SECRETARIA REGIONAL DO AMBIENTE E ALTERAÇÕES CLIMÁTICAS
INSPEÇÃO REGIONAL DO AMBIENTE

Relatório INSP-2020-0159

Nome: Furo do Chão Frio - Captação de Água para Abastecimento Público para Consumo Humano

Figura 2: Localização do Furo do Chão Frio / Praia do Almoxarife e respetiva zona de proteção imediata.
(Fonte: Sistema Regional de Informação sobre a água (SRIA); <http://sig.sram.azores.gov.pt/SRAM/site/SRIA/>)

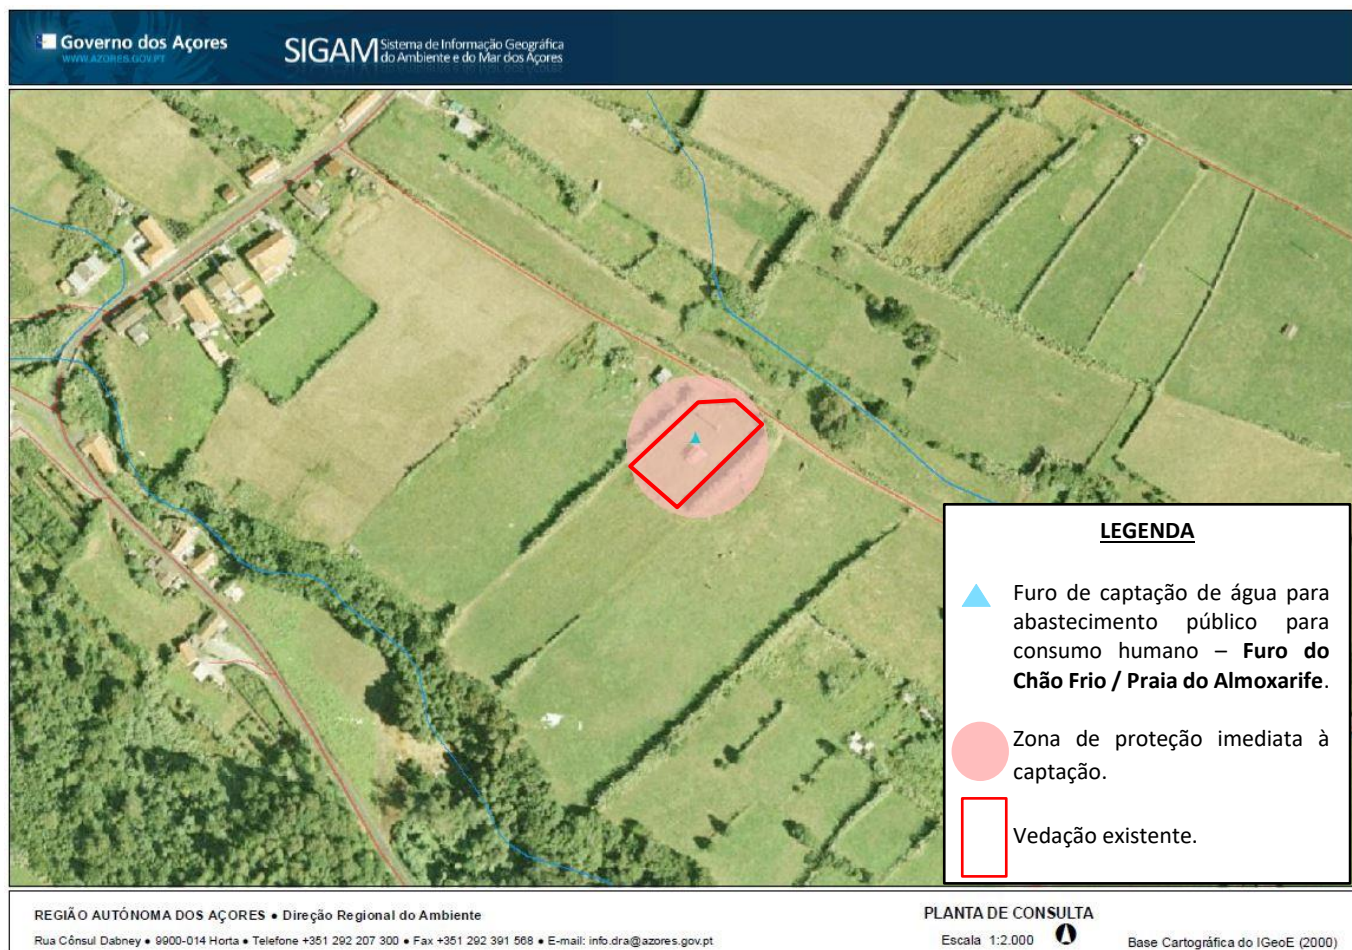
- Existe uma vedação à volta do Furo do Chão Frio (**Figuras 2, 3 e 4**), no entanto a vedação existente não abrange a totalidade do perímetro de proteção imediata à captação, que corresponde à área da superfície do terreno delimitada por um círculo com centro na captação e raio de 30 metros (**Figura 2**);
- A área afeta à zona de proteção imediata da captação de água não se encontra sinalizada e o cadeado existente no portão não oferece muita segurança (**Figura 5**).

Da consulta do SRIA verificou-se a localização da captação, bem como que a zona de proteção imediata respeitante ao perímetro de proteção das captações de água para abastecimento público corresponde à área da superfície do terreno delimitada por um círculo com centro na captação e raio de 30 metros, conforme previsto no n.º 1 do artigo 4.º do DLR n.º 10/2016/A, de 16/06 (Figura 2).

OBS: A zona de proteção imediata deve permanecer limpa de quaisquer resíduos ou produtos que possam provocar a infiltração de substâncias prejudiciais para a qualidade da água da captação, sendo interdita qualquer instalação ou atividade na zona de proteção imediata, com exceção das que têm por objetivo a conservação, manutenção e melhor exploração da captação.
